溶接専門部会 (WS) 火技解釈第 10 章 改正提案 一覧表 (1/11) 「令和 6 年 2 月 8 日現在」

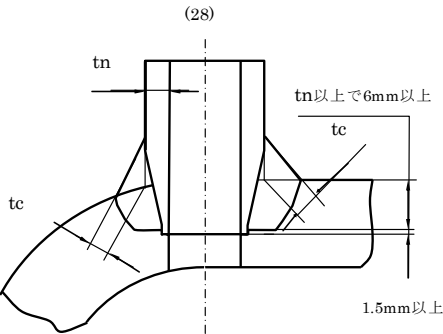
No.	提案番号	【題名】 概要	主要な 条項	担当 Gr.	WS での 対応	対応理由又は処置	備考
EF	081205-6	<p>【液化ガス用貯槽のリングプレート】 LNG 地下式貯槽指針で制定されている「リングプレート」を第 154 条 (LNG の溶接部の設計) に追加したい。</p> 	第 154 条	溶接設計	検討開始	検討課題一覧表 課題番号：WS09-05 に移行。	WS 21-1 終了
EG	081205-7	<p>【溶接施工法の内容確認の溶接事業者検査の方法】 溶接施工法の確認試験での自動溶接士については、技量確認試験を兼ねることができることを記載したい。</p>	検査解釈 別表第 1	—	対象外	<p>本提案は、「電気事業法施行規則に基づく溶接事業者検査（火力設備）の解釈（検査解釈）」別表 1 への改正提案です。 溶接専門部会では、検査解釈の検討はいたしていません。また、火技解釈では、類似の規定もありません。 内容については、NISA に連絡。</p>	WS 21-1 終了

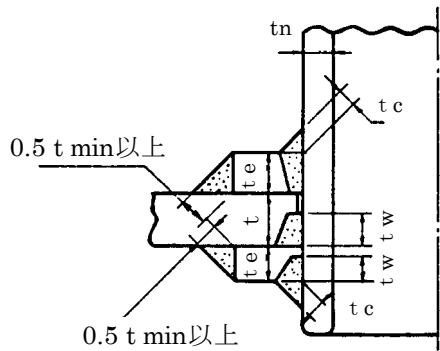
No.	提案番号	【題名】 概要	主要な 条項	担当 Gr.	WS での 対応	対応理由又は処置	備考
EH	081205-8	<p><b>【放射線透過試験】</b>            旧 JIS の概念である「材厚」は、1995 年の JIS Z 3104 の改正において削除され、「母材の厚さ」によることとなっている。他の主要 RT 関連 JIS においても同様である。            JIS の規定と整合をとり、透過度計の使用は「母材の厚さ」ベースに改正（ただし、チタン溶接部は現行ベース）したい。</p>	別表第 25	試験検査	検討開始	<p>放射線透過試験の方法について、JIS Z 3104、JIS Z 3105、JIS Z 3106 又は JIS Z 3107 による全面的な JIS の引用については、検討課題一覧表            課題番号：WS 09-07 に移行。            加えて、判定基準の機器間の整合をとりつつの見直しについては、WS 09-08 に移行。</p> <p>《ご参考》</p> <p>① JIS Z 3104(1995)「鋼溶接継手の放射線透過試験方法」            ② JIS Z 3105(2003)「アルミニウム溶接継手の放射線透過試験方法」            ③ JIS Z 3106(2001)「ステンレス鋼溶接継手の放射線透過試験方法」            ④ JIS Z 3107(2008)「チタン溶接部の放射線透過試験方法」</p>	WS 21-1 終了
